Réf. CRMS : GM/AH/IXL20108_672_PREA_Malibran

Objet : IXELLES. Place Fernand Cocq. Maison communale. Projet de restauration du pavillon Malibran : connexion entre le nouveau centre administratif et la maison communale classée, surhausse du garde-corps de la salle des pas perdus, travaux structurels. Demande d'avis préalable à l'introduction du dossier de permis unique.

Avis de la CRMS

Coursive de la salle des pas perdus et projet de rehausse du garde-corps - images jointes à la demande

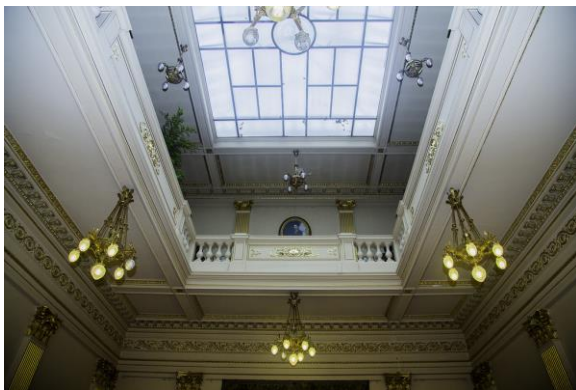
Selon la demande, la balustrade du premier étage de la salle des pas perdus ne présente pas la hauteur réglementaire pour assurer la sécurité des occupants. Il est donc proposé de réaliser une rehausse en verre qui serait pincée dans une glissière métallique fine, engravée dans la large lisse en bois du garde-corps.
